NISSAN

180 SX

配線図集(追補版III)

本書は、ニッサン 180 S X R S 13型系車のマイナーチェンジに伴ない、既発行の配線図集と相違する部分の配線を記載しました。

5-2 ECCS C/U (SR20DET) まわり

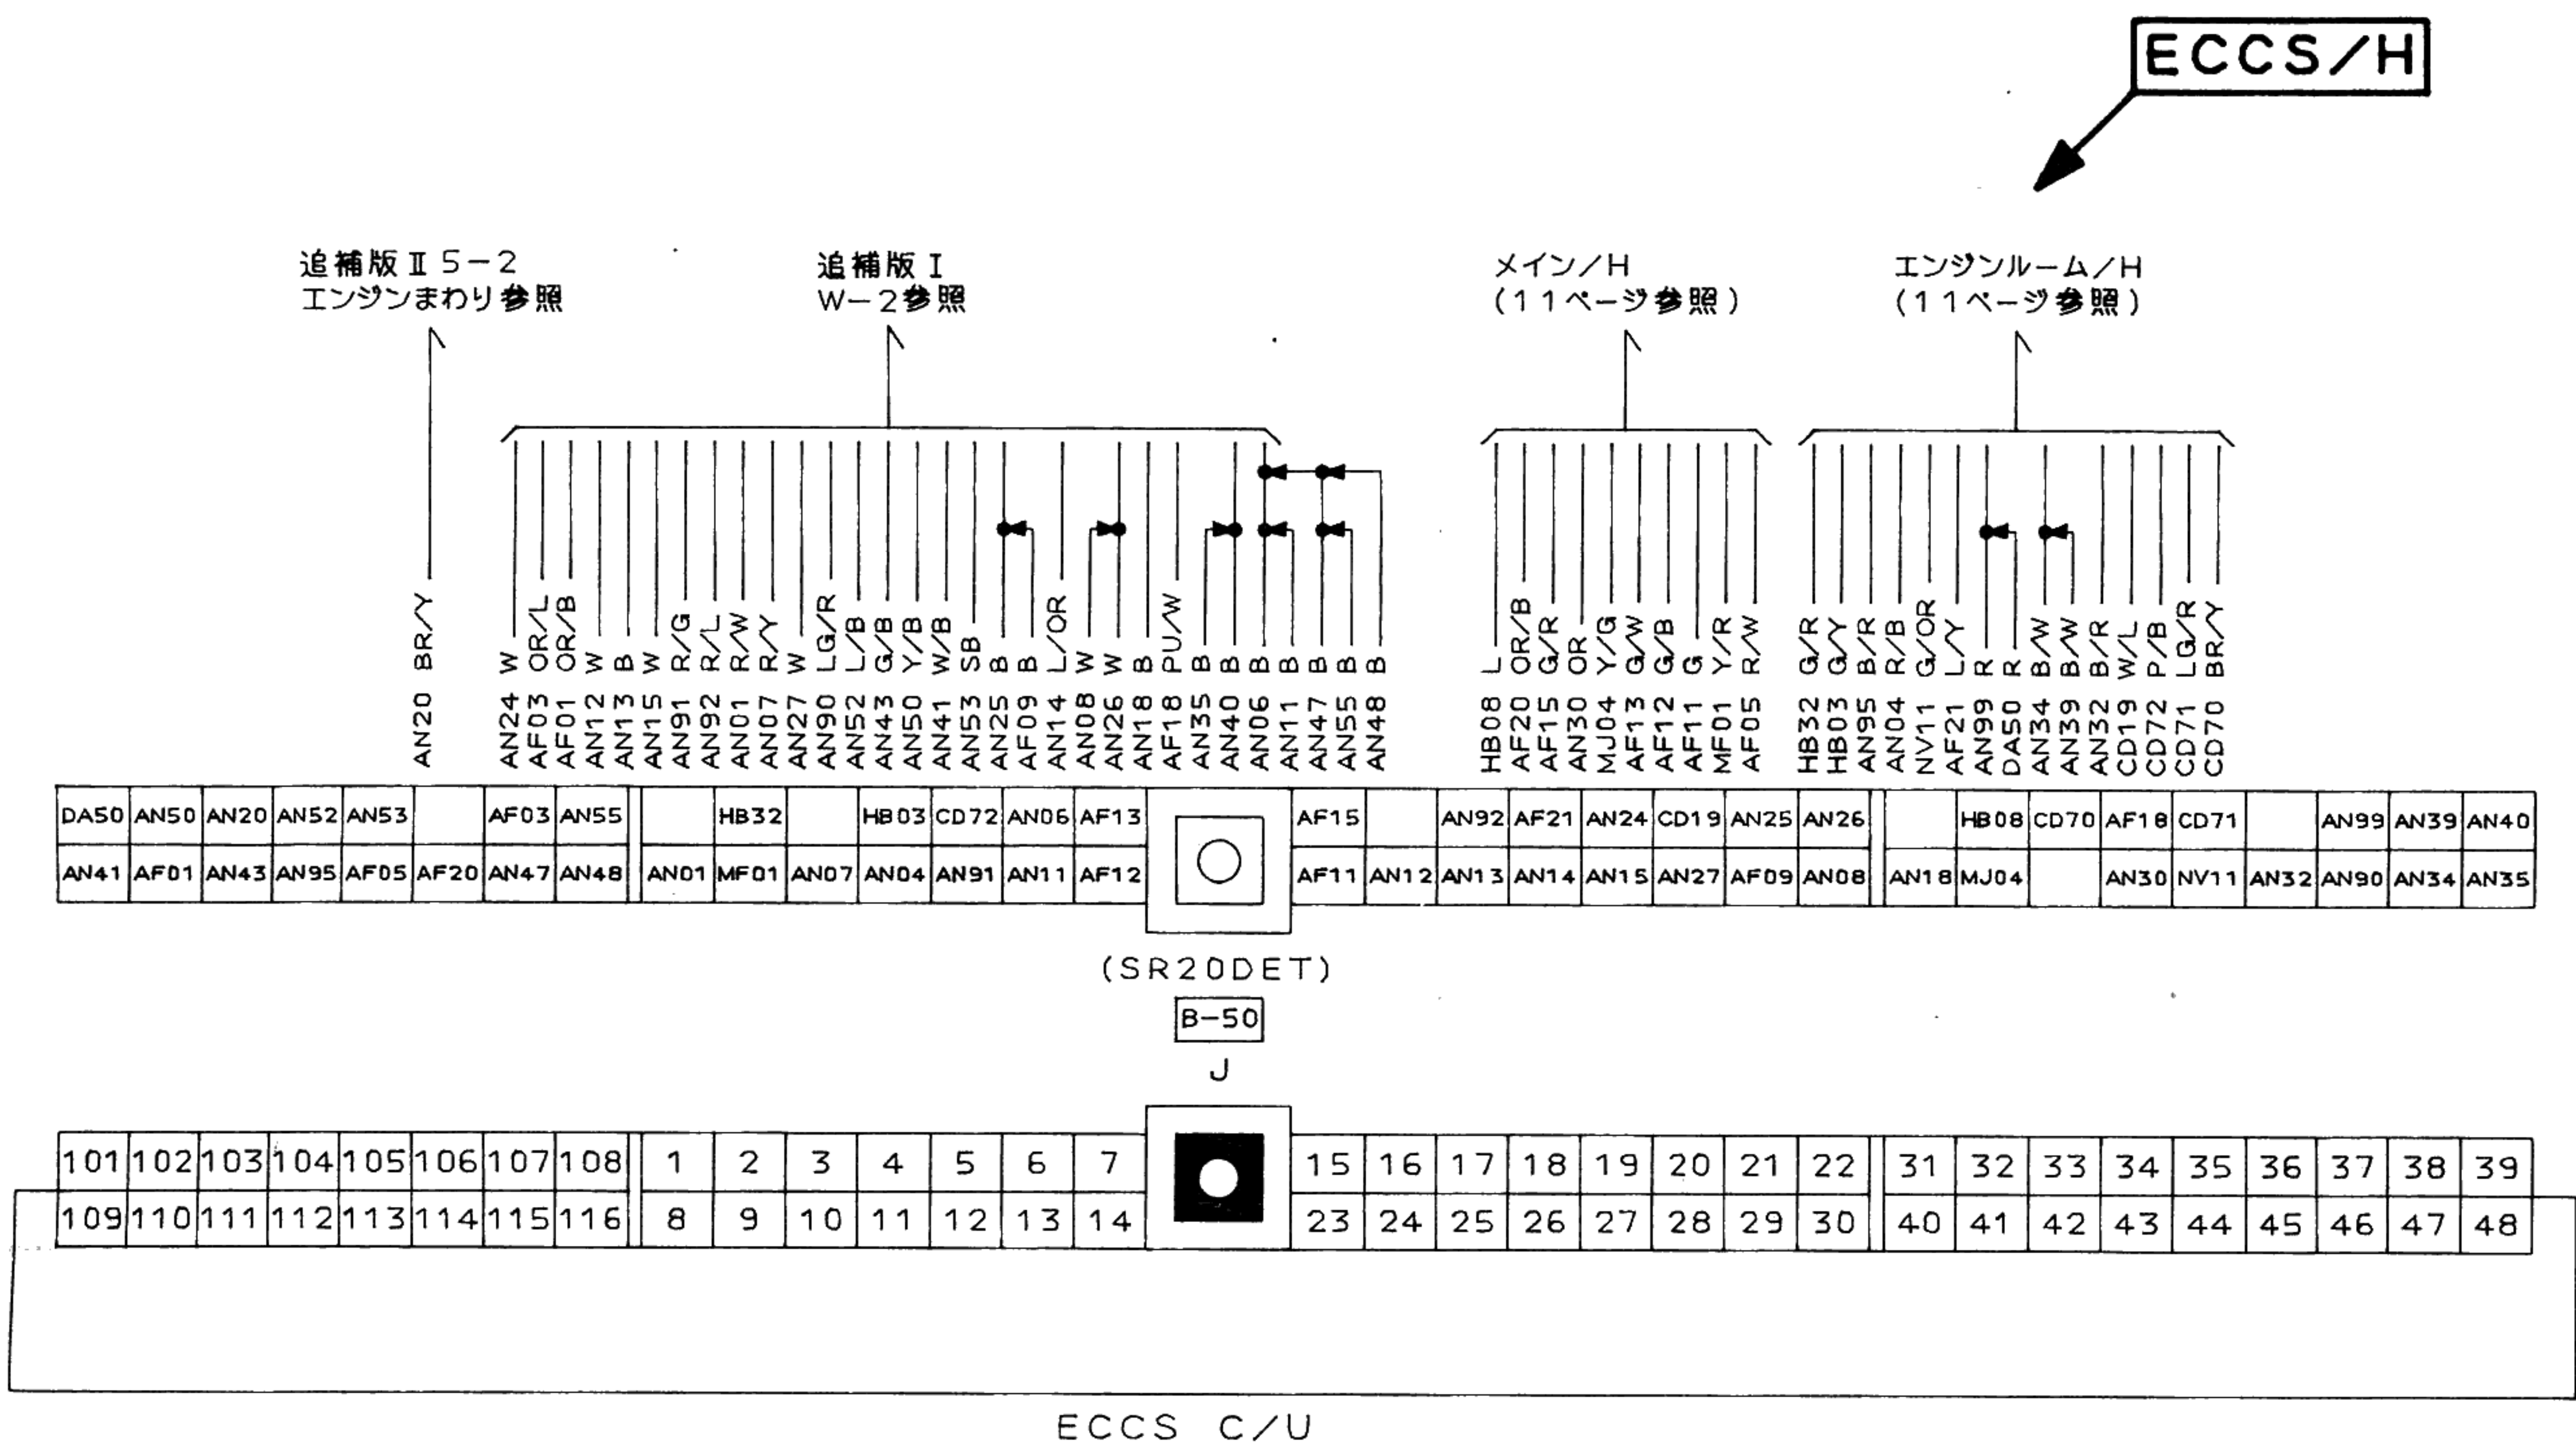
- 4-1 S R 20 D E エンジン搭載車設定 3 ページ参照
- E C C S / H 以外は他に同じ。
- 4-2 S R 20 D E T エンジン搭載車 4 ページ参照
- E C C S C / U の端子配列変更および配線削除をした。
 - I G N コイルリレーを E C C S リレー (2 M 化) に統合した。

5-3 コンビネーションメーターまわり

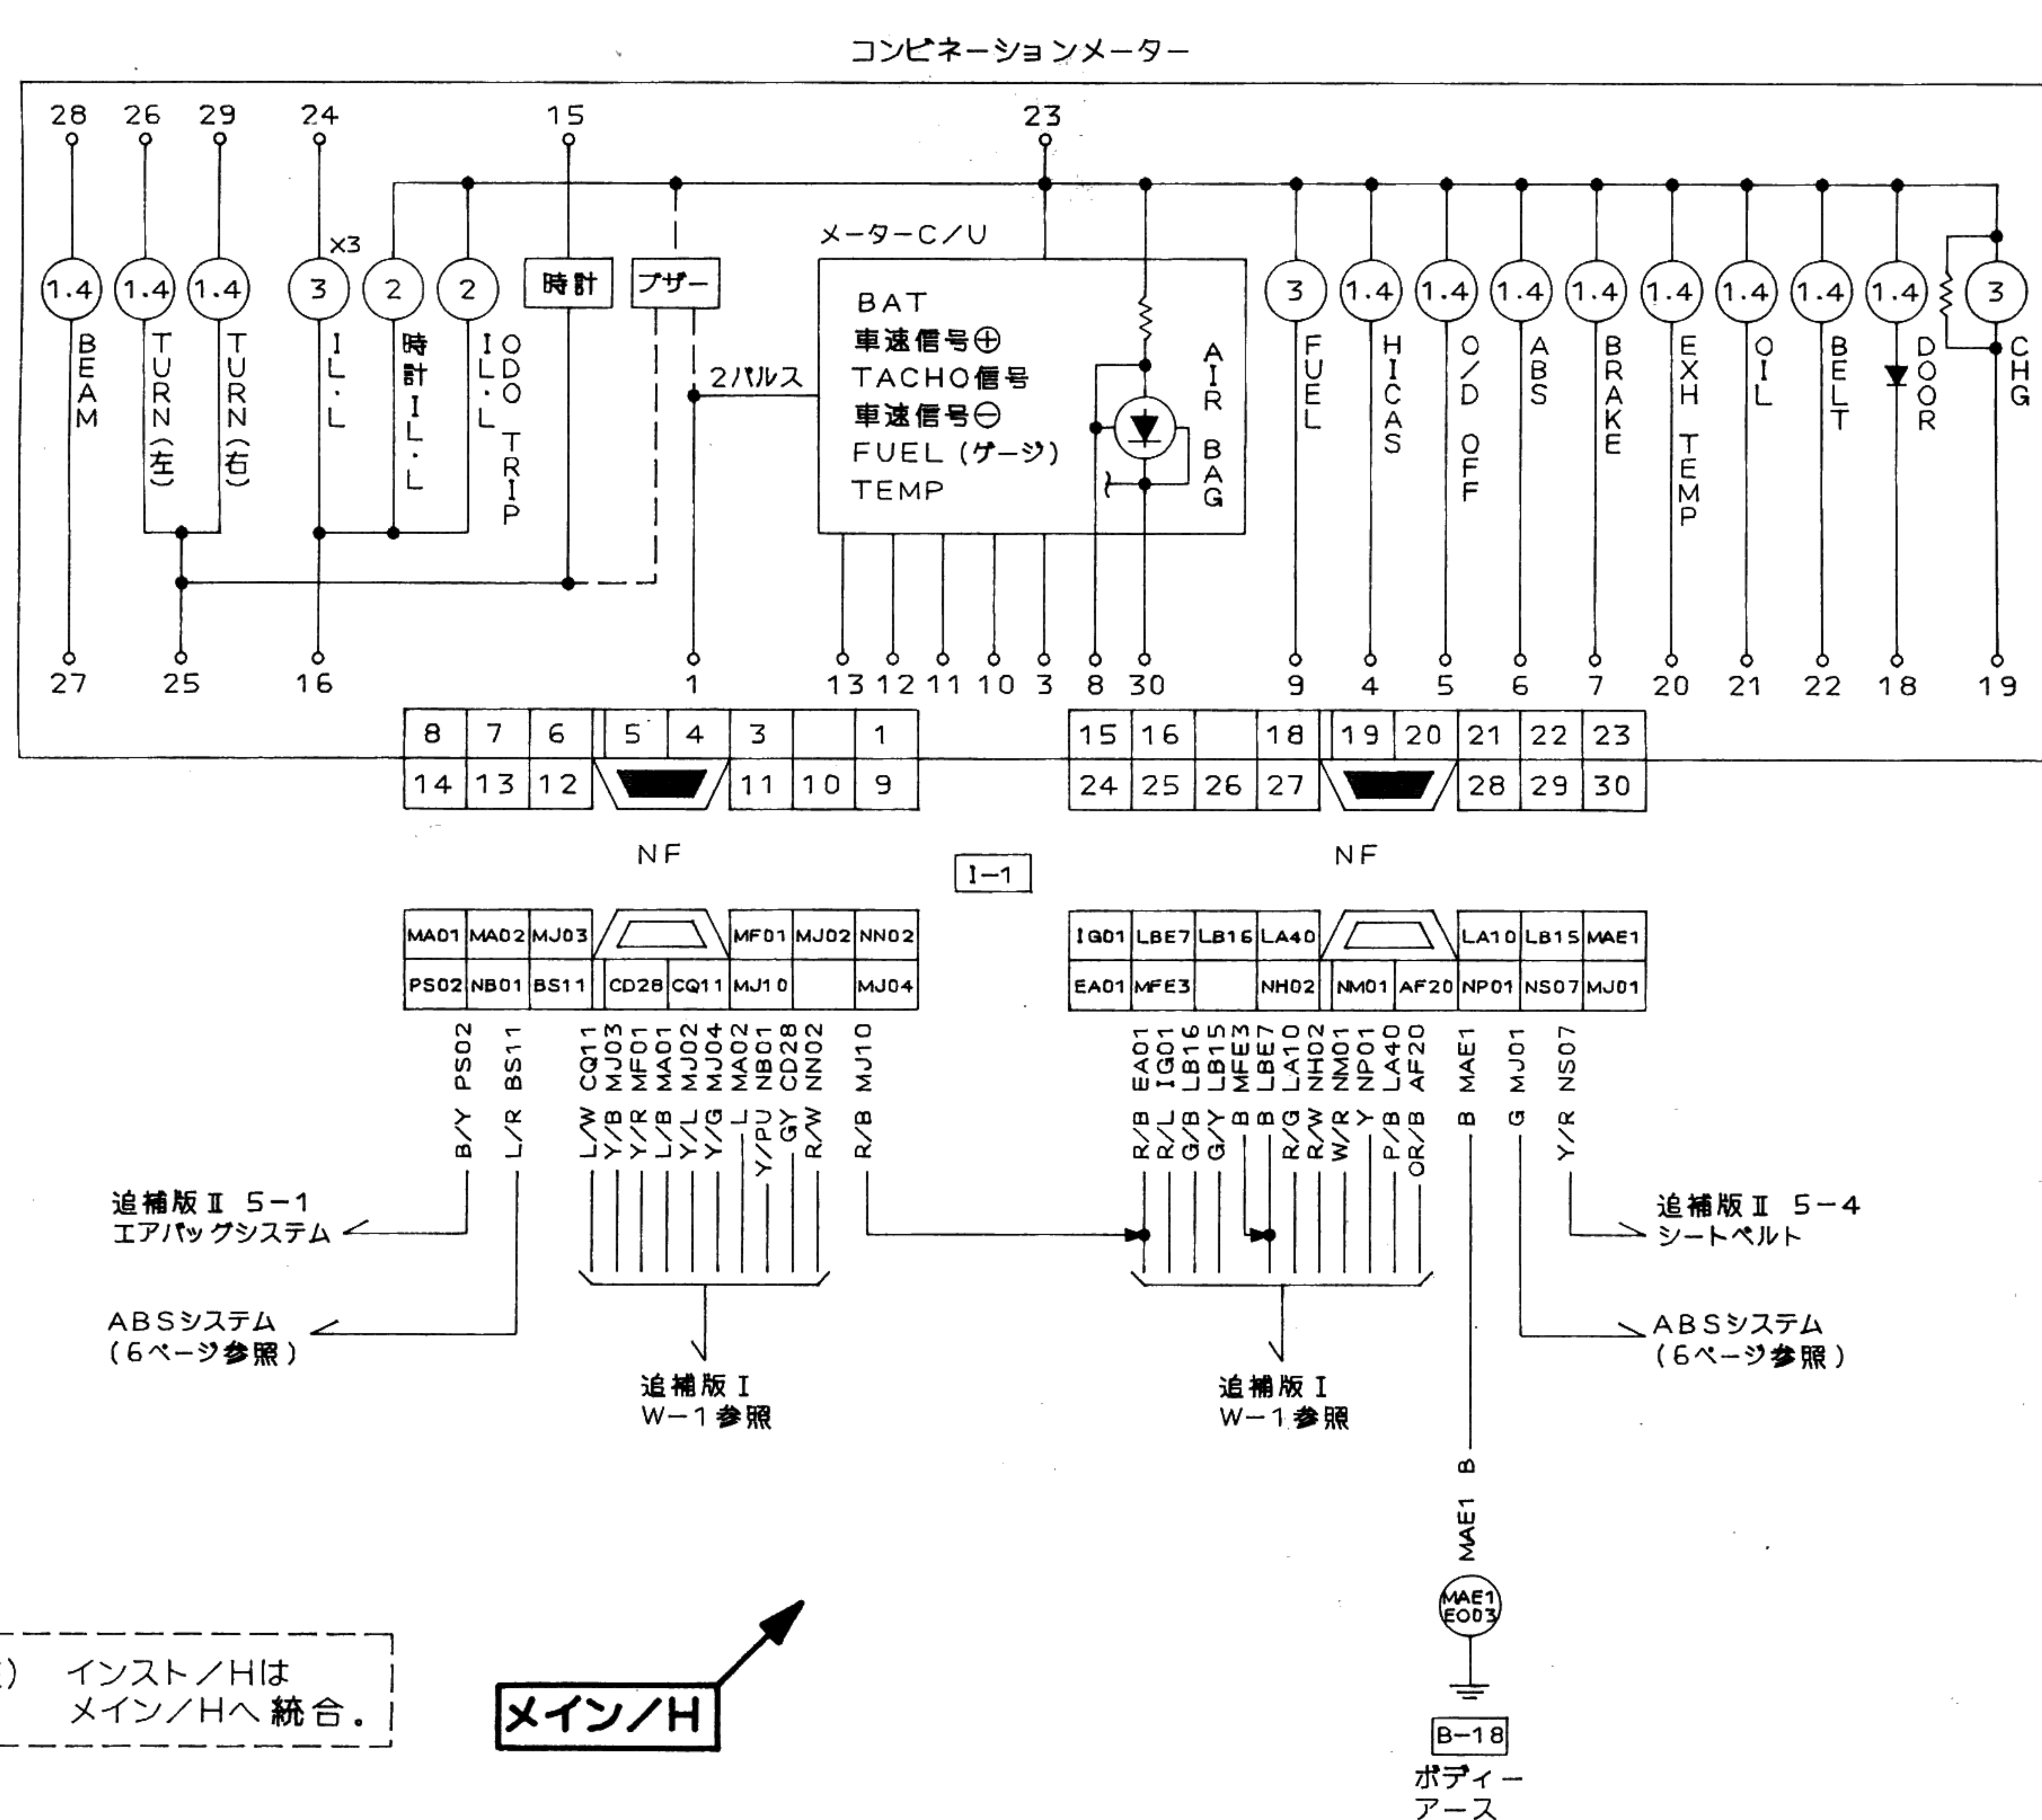
- オートアンプの端子配列を変更した。
- 4-7 フロントランプ変更
- 新造型ランプ採用に伴い、コンビランプを分離した。
- 4-8 コンビネーションメーター変更 4 ページ参照
- 統合制御メーターの採用に伴い、接続コネクタの端子配列を変更した。
- 4-9 リヤワイパーシステム変更 10 ページ参照
- SW をコンビネーション SW 組込みタイプに変更した。

5-7 オートアンプまわり

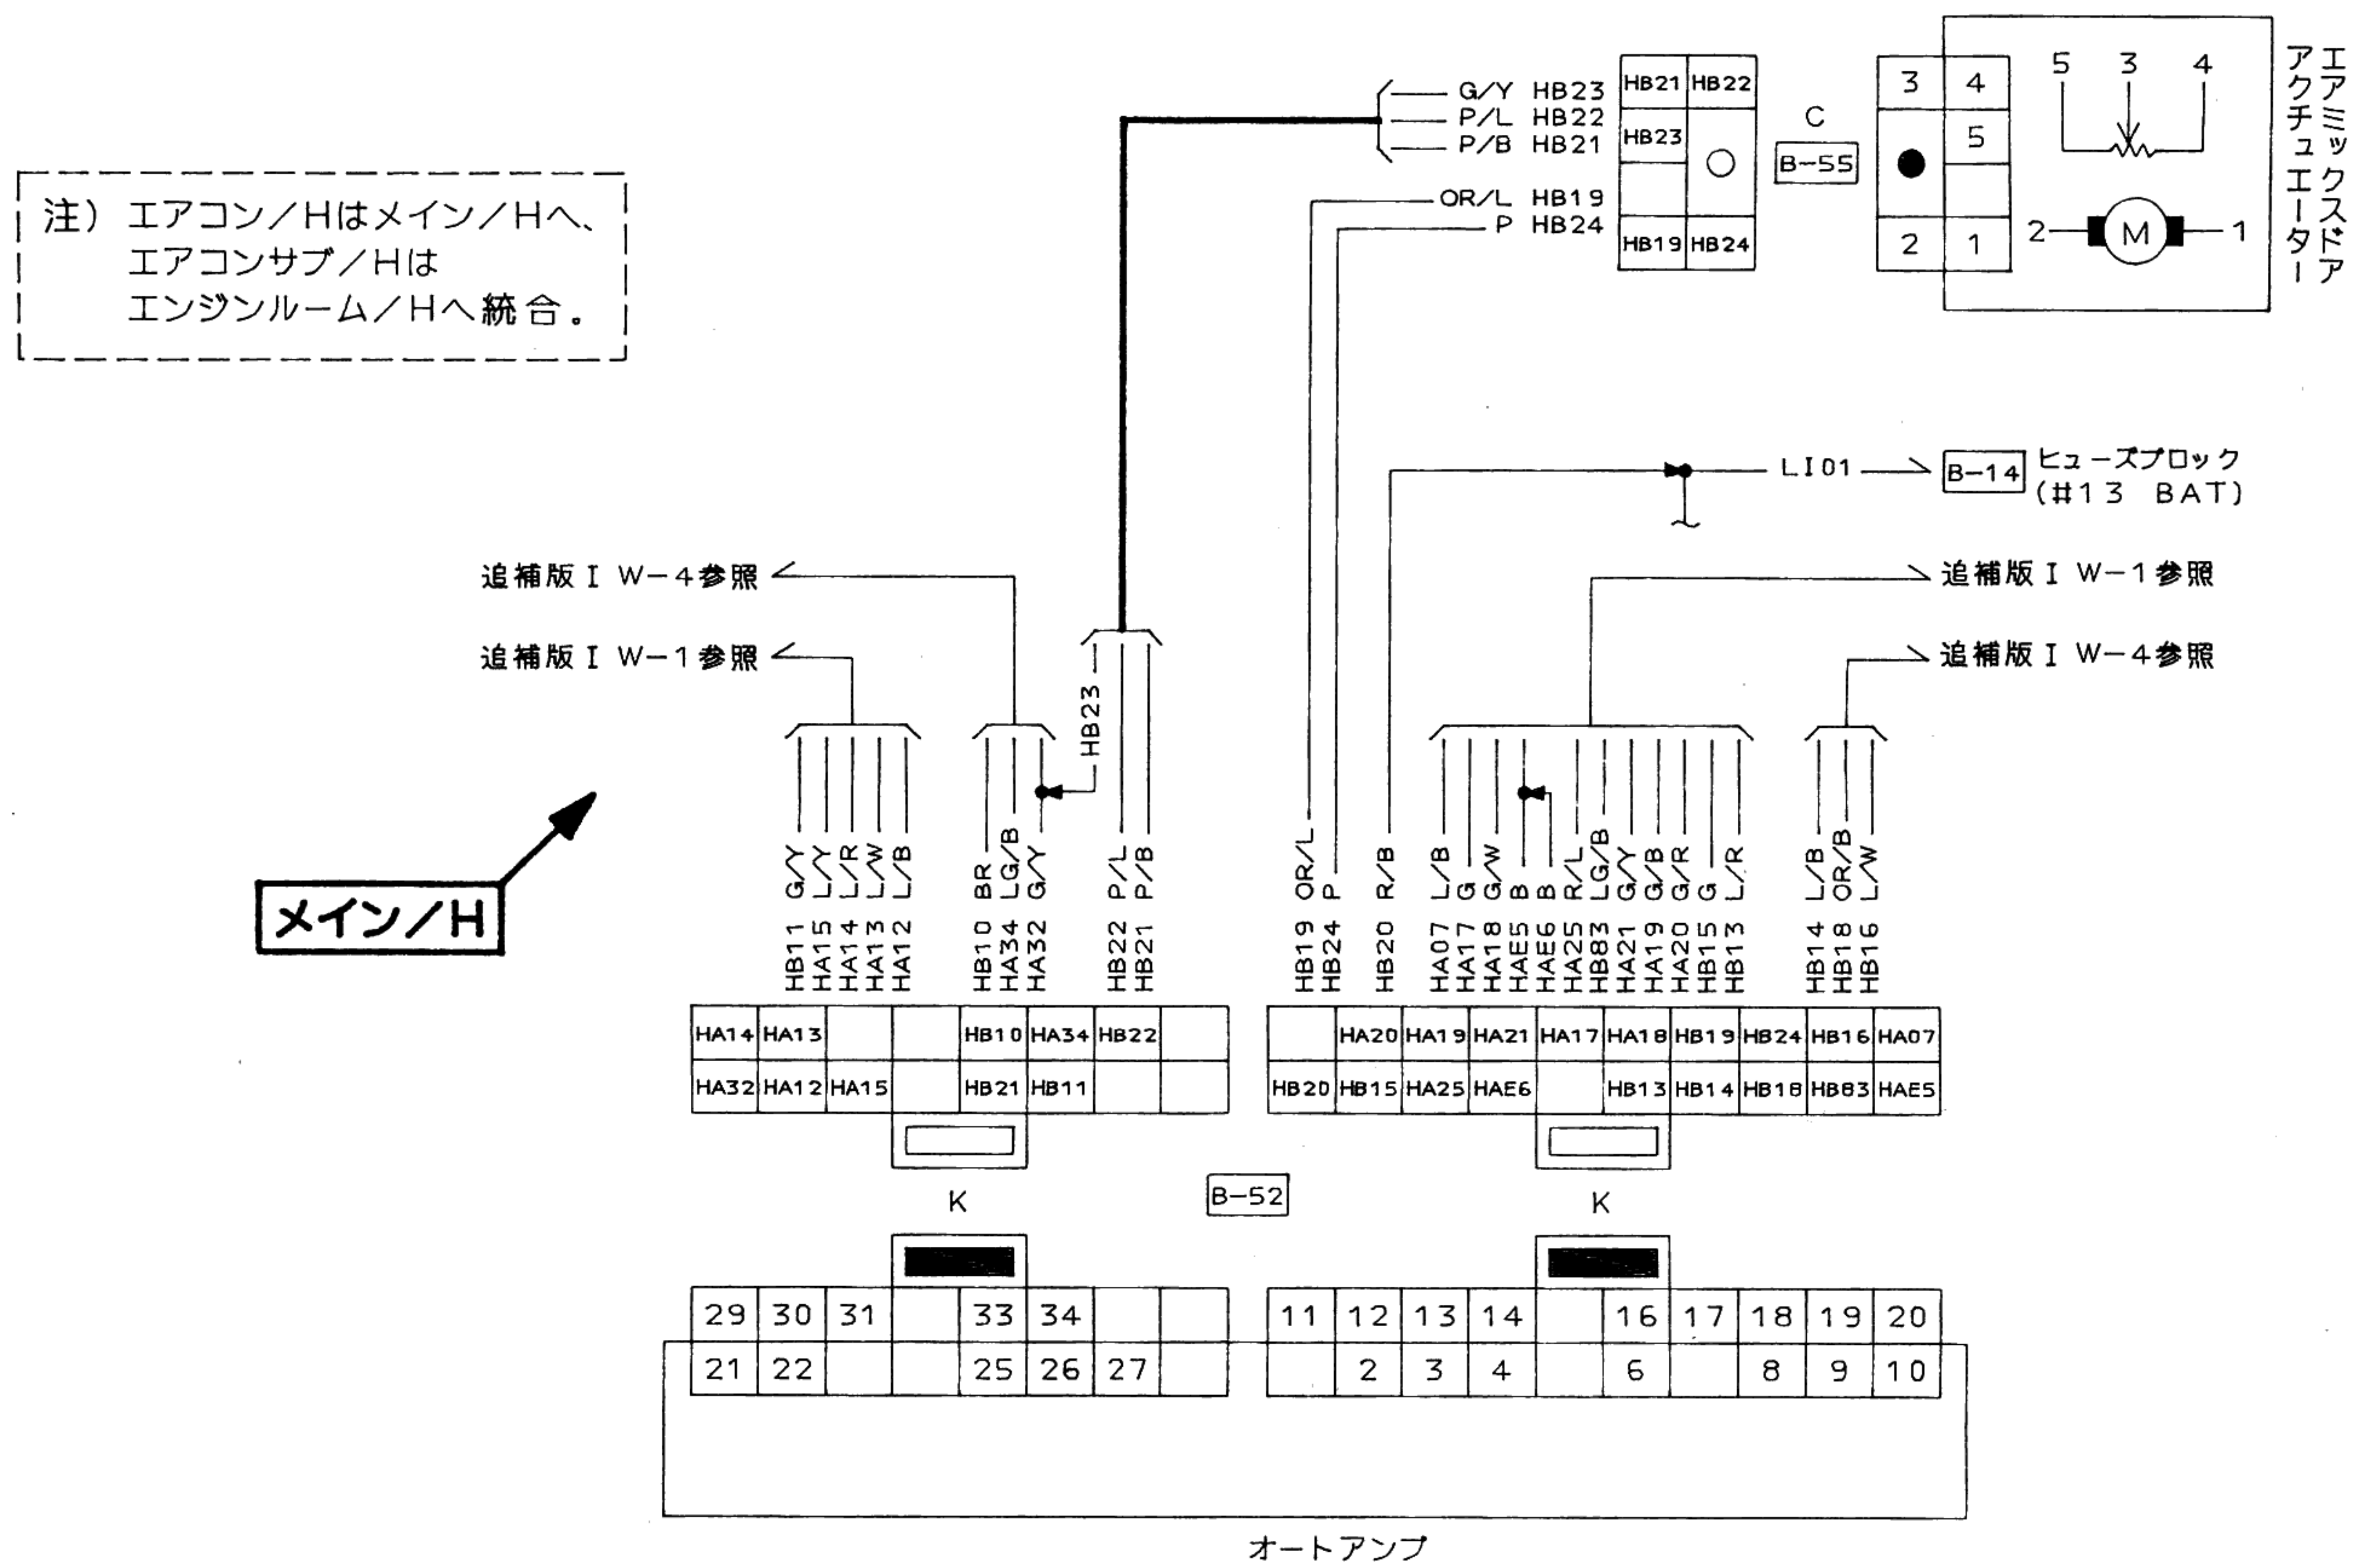
- 4-5 パワーウインドーシステム 8 ページ参照
- P / W メイン SW をタイマー内蔵化してワンタッチ P / W アンプを廃止した。
 - 左右 P / W SW を N S 型コネクタに変更した。
- 4-6 空調システムの配線変更 9 ページ参照
- オートエアコンシステムのエアコン / H の内容をメイン / H に組込んだ。
